EVOLUTION DU DAE 75 2020 00278**ILLUSTRATIONS**

PIECE B : Dossier Loi sur l'eau		
Avis de la DRIEE	demandes de compléments et précisions	Réponses Aménageur ZAC - Créteil Habitat SEMIC
I – OBSERVATIONS SUR LE PROJET VIS-A-VIS DE LA LOI SUR L'EAU		
1-1 GESTION DES EAUX PLUVIALES		
Bassin versant concerné par le projet		
<p>Extrait ETUDE D'IMPACT :</p> <p>« ne connaissant pas les caractéristiques du réseau, il n'est pas possible de connaître l'impact du bassin amont au projet, les volumes d'eaux qu'ils déversent dans le réseau d'eaux pluviales ne sont pas connus»</p> <p>Cette donnée doit être précisée puisque la surface prise en compte par la rubrique 2.1.5.0 est la surface totale du projet, y compris les zones perméables, augmentée de la surface du bassin versant intercepté par le projet.</p>	<p>Préciser pourquoi les caractéristiques de ce réseau en amont du projet ne sont pas connues. Même si cela ne change rien au régime auquel est soumis le projet.</p>	<p>Le GPSEA précise le 03 février ne pas être en mesure de préciser les volumes reçus par le réseau en aval.</p> <p>La DRIEE demande de préciser les points d'entrée en amont (sud Mont-Mesly).</p> <p>→ Le plan SCE des bassins versan

Plan masse indicatif – JUILLET 2021

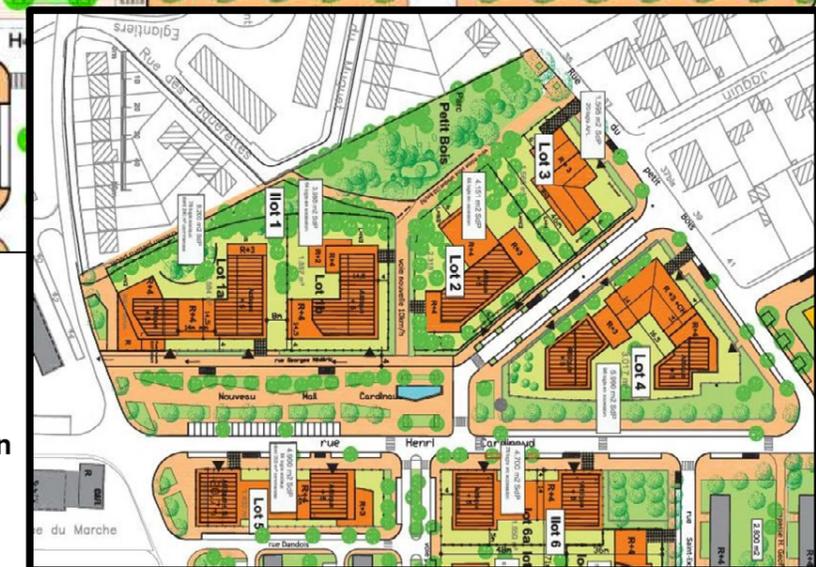
Cette évolution est mineure et concerne le déplacement du lot 1a de 14 mètres vers le sud au profit du maintien d'une plus grande surface de l'espace arboré.

La promenade Cardinaud est réduite devant le lot 1a tout en conservant un cheminement entre les noues végétalisées bordant le lot et les hauts platanes existants. Au milieu du parcours la belle place avec fontaine demeure.

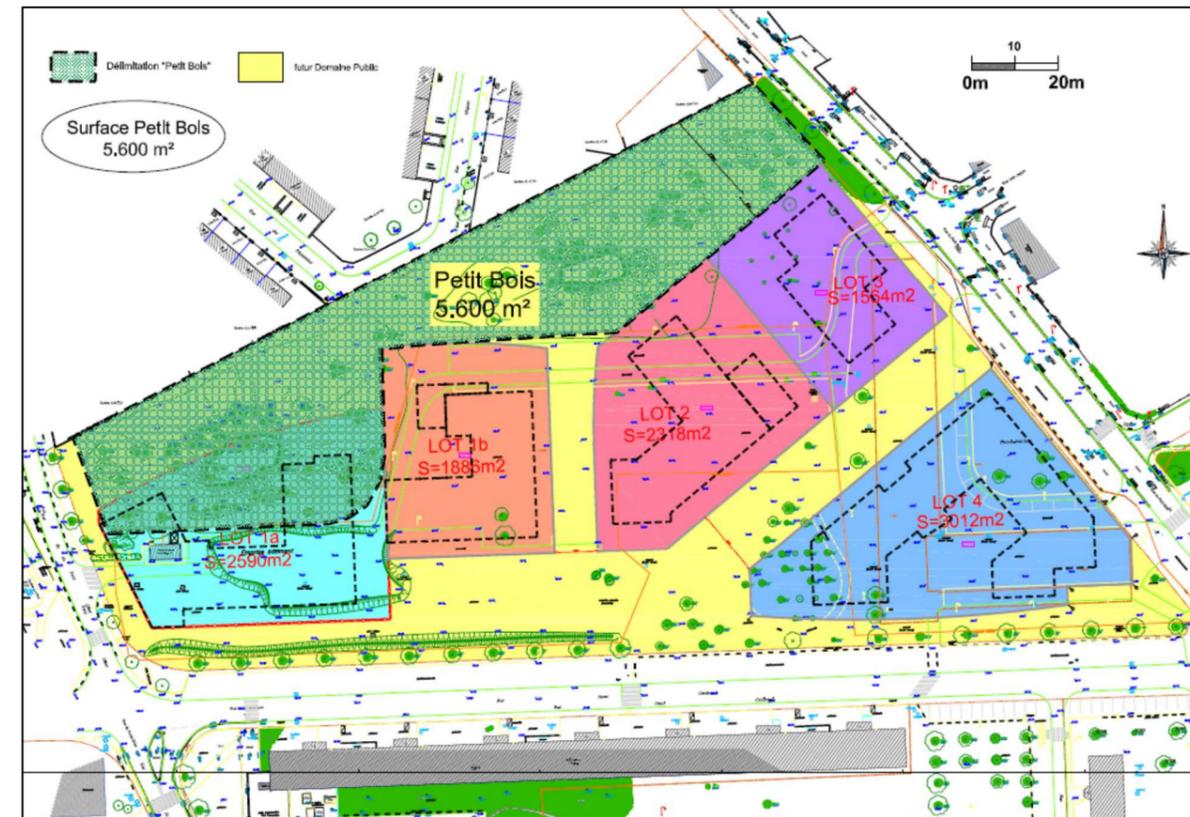
- **Le second plan** précise la surface à défricher qui a été sollicitée par Créteil Habitat SEMIC, propriétaire du terrain (zone en pointillé rouge et en rouge).

Les emprises impactées par le projet sont la partie au nord du lot 1a, la future voie à sens unique longeant les lots 2 et 3 à l'est, ainsi que les zones piétonnes pavées au centre.

Cette surface a été estimée à **2.100 m²**.

FIGURE 3: PLAN MASSE DU PROJET. EN HAUT : PROJET DE 2018 (SOURCE EI 2018 P. 28), EN BAS : PROJET 2021 (EI 2021 P. 30)

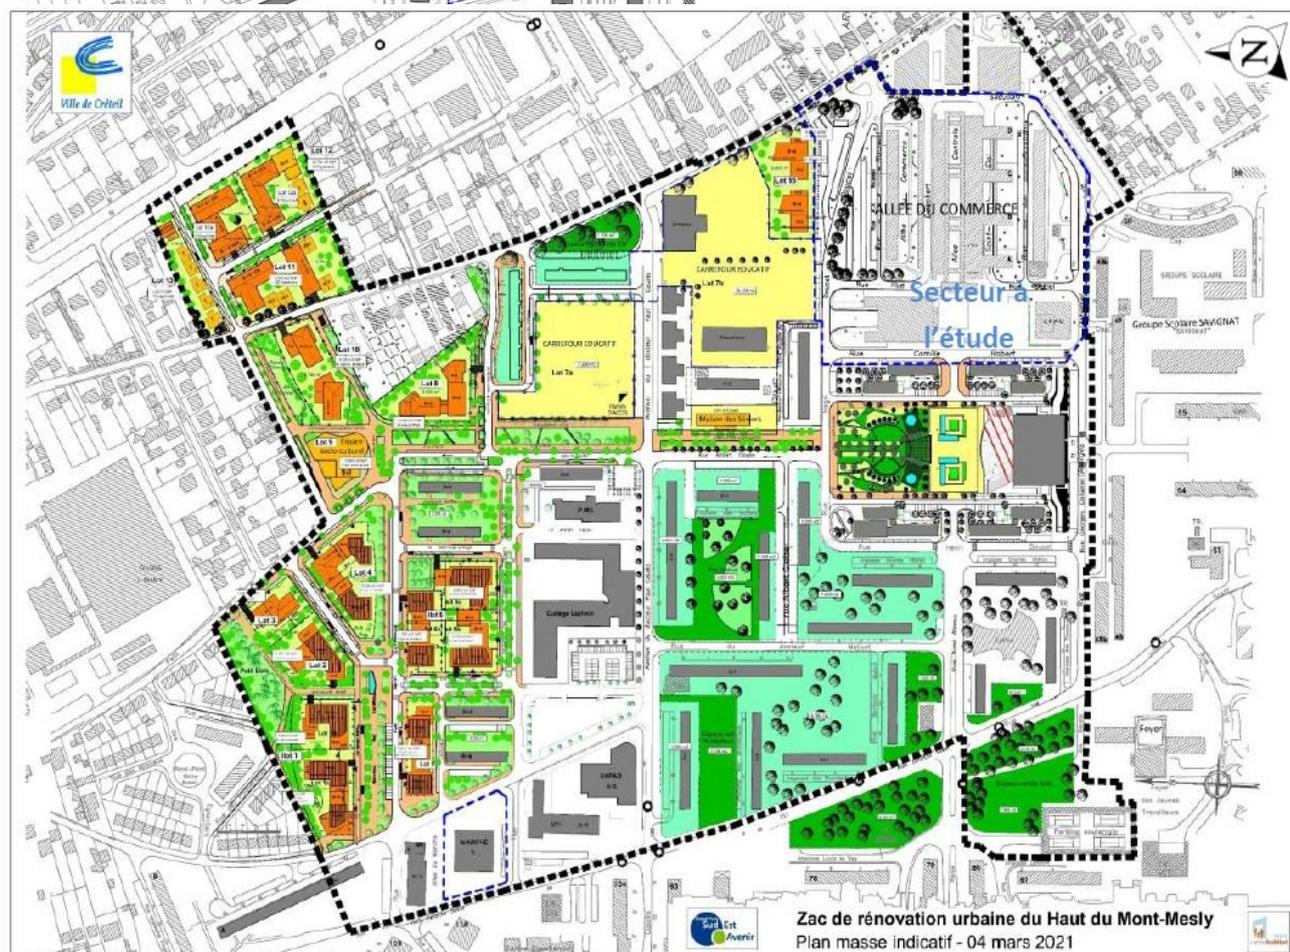
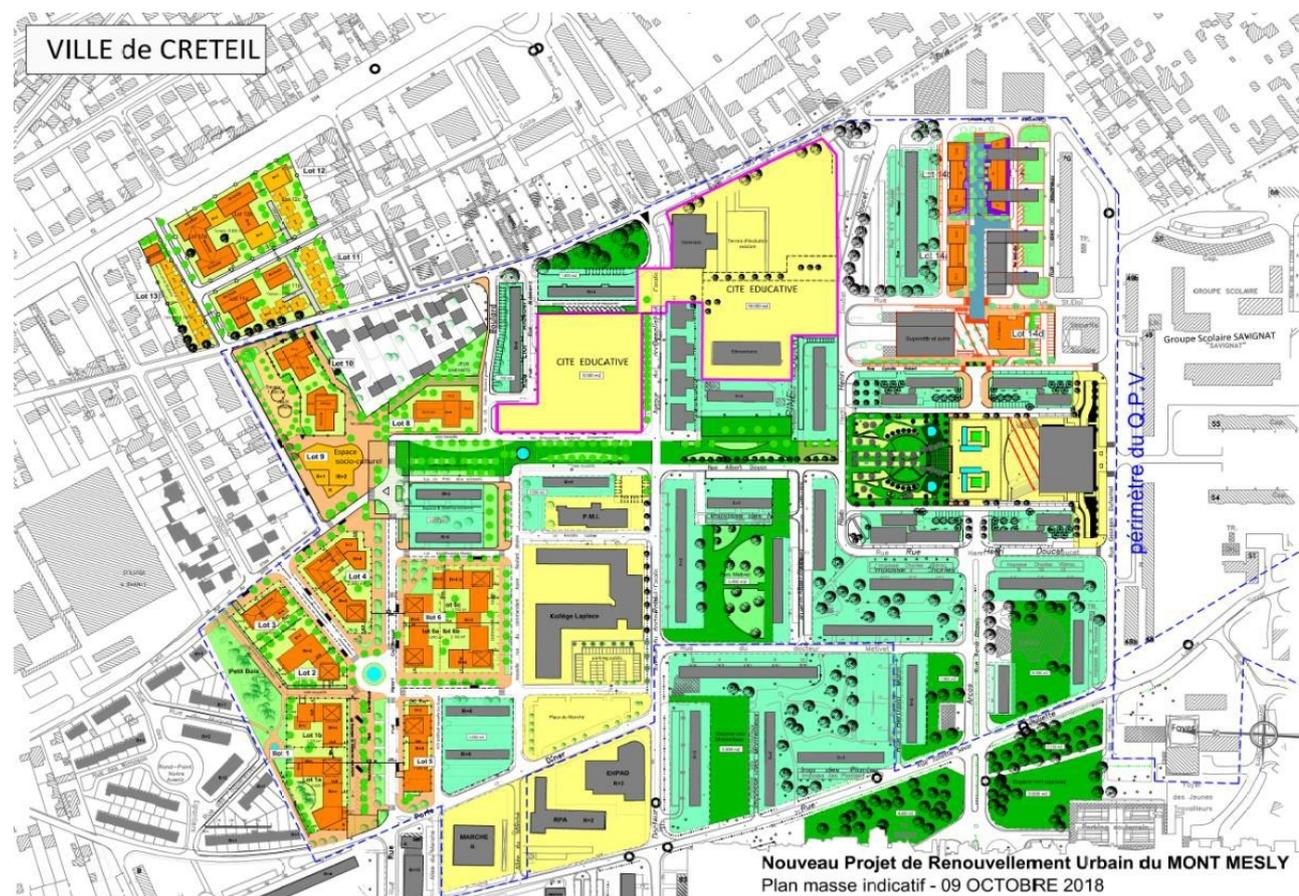
Par rapport au projet déposé en 2018, le projet prévoit la suppression du giratoire Cardinaud, des modifications des voiries (ajout de la voie 20 côté Petit Bois et suppression de la voie en impasse, création de voie de desserte dans le terrain des Émouleuses) et des voies cyclables, des cheminements piétons (en limite nord du Petit Bois, parvis piétons articulé à l'angle sud-ouest du carrefour éducatif). L'étude d'impact indique aussi (p. 37), sans le démontrer, que les flux routiers ont été « clarifiés » « avec un passage de l'ensemble routier du côté ouest ».

La MRAe souligne que, mise à part l'abandon du projet d'aménagement initial du secteur de l'allée du Commerce, redéfini comme secteur encore à l'étude, la comparaison entre le plan masse de 2018 et celui de 2020 (figure 3, ne fait pas apparaître de grandes évolutions dans la programmation des espaces publics

FIGURE4: SCHEMA DES SYSTEMES DE GESTION ALTERNATIF DES EAUX PLUVIALES (P.282)

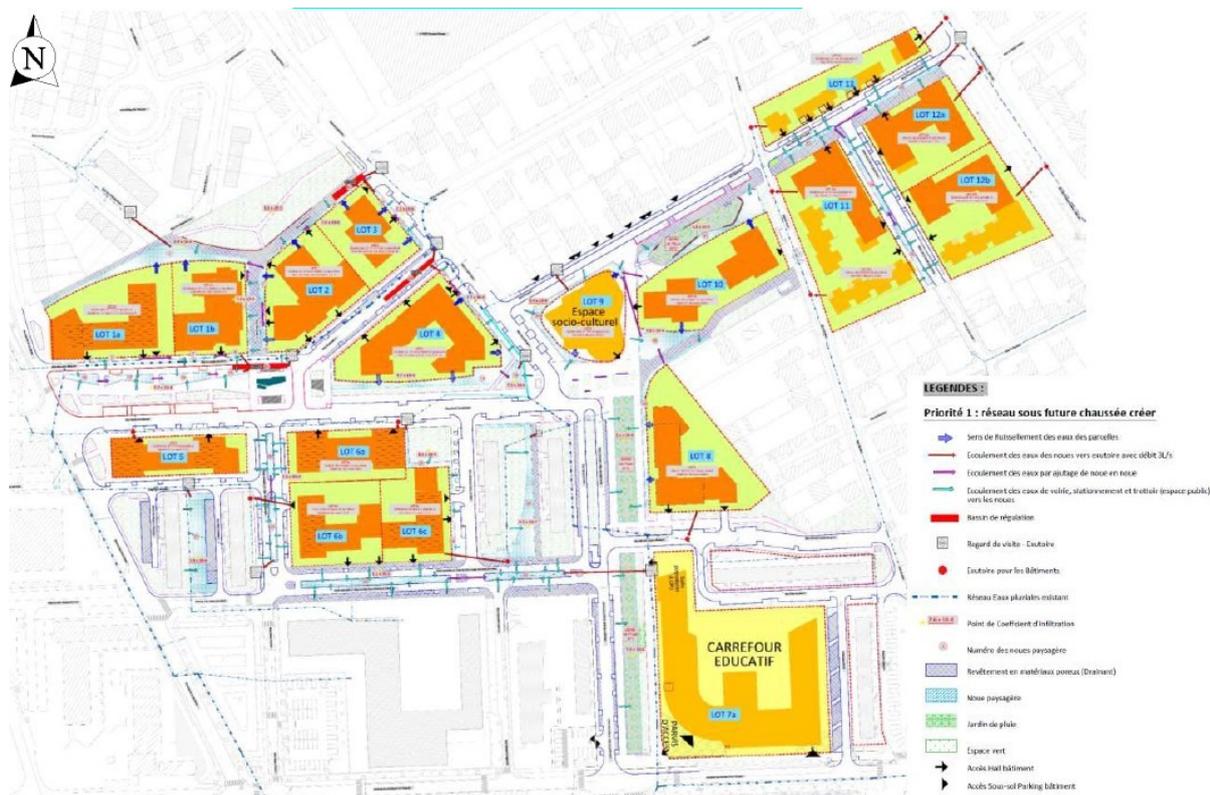
Le projet prévoit, pour les espaces publics au nord du site, des solutions visant à limiter l'imperméabilisation : zones de stockage temporaires, revêtement drainant, bande drainante et dalles. Les futurs équipements publics auront des toitures végétalisées (a priori, au moins le lot 7a, p. 280). L'étude d'impact ne précise pas si ces solutions s'appliqueront aussi sur le reste du site.

Le maître d'ouvrage prévoit, pour les espaces privés du site, d'encadrer les dispositions de gestion des eaux pluviales dans les cahiers des charges de cessions de terrain des lots (p. 270).

Figure 2 : Schéma conceptuel suite aux investigations – 'Hypothèse sans décapage des terrains

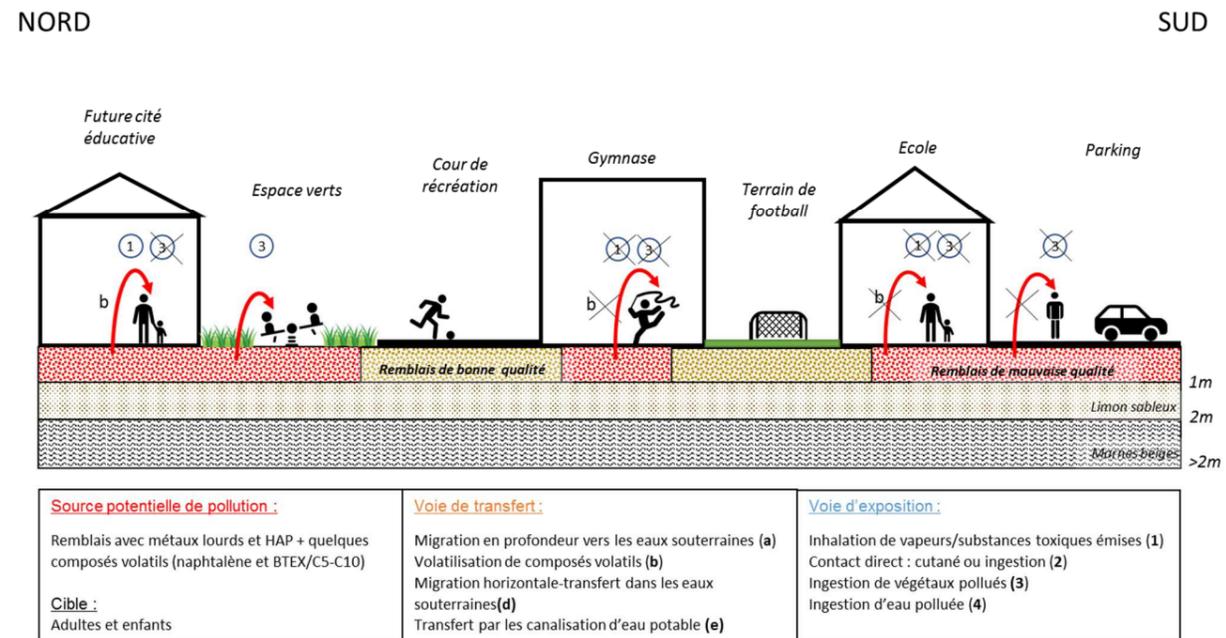
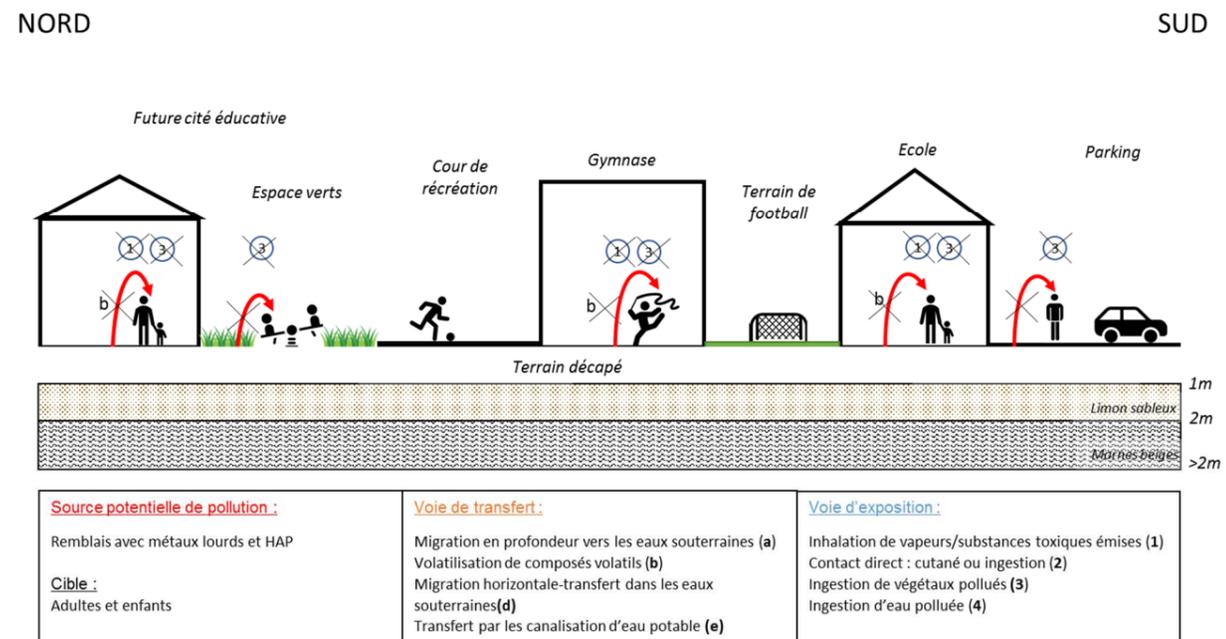
Commentaire de la MRAe sur l'étude d'impact	Réponses																																																																																									
	<p>Rappelons que des remblais de qualité médiocre au droit de S4, S6, S7, S8, S13, S14, S15, S17 et S18 ont été identifiés avec une problématique en HAP et/ou métaux lourds.</p> <p>Des études de sols complémentaires suivant l'avancée du projet seront menées au regard de la destination. Sous cet équipement, il devrait y avoir un niveau de sous-sol avec évacuation des parties concernées.</p> <p style="text-align: center;">Figure 1 : Schéma conceptuel</p>
